REALIZZAZIONE AMPLIAMENTO IMPIANTO PRODUTTIVO SOCIETÀ CAREDIO GROUP S.R.L. - PROCEDURA EX ART. 8 D.P.R. 160/2010 ed ART. 17 BIS L.R. 56/77 SS.MM.II.

RESOCONTO DELLA SEDUTA DELLA CONFERENZA DI SERVIZI DEL 03/05/2019

Estratto tavola P.1 del vigente PRGC

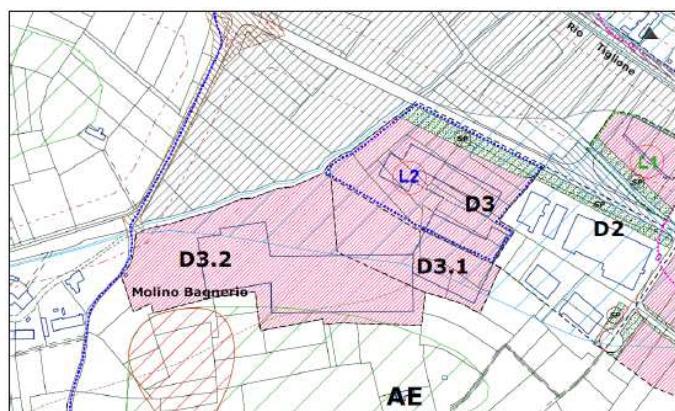
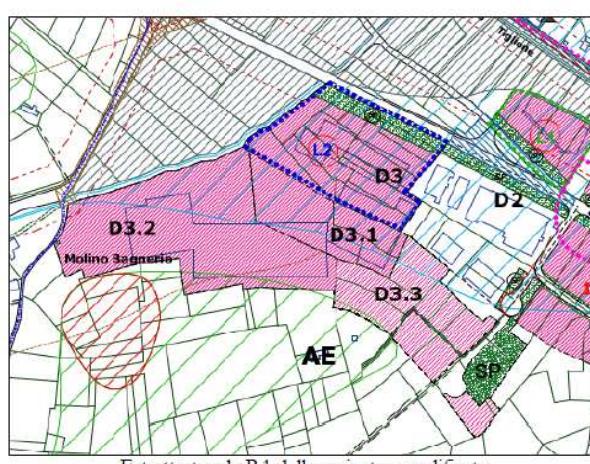
Oggetto del presente contributo è la valutazione della documentazione ambientale predisposta a corredo della variante semplificata al vigente P.R.G.C. del Comune di Montegrosso d'Asti e proposta dalla società Caredio Group s.r.l. ai sensi della Legge Regionale 5 dicembre 1977 n. 56 così come modificata dalle Leggi Regionali n. 3/2013, 17/2013 e 3/2015.
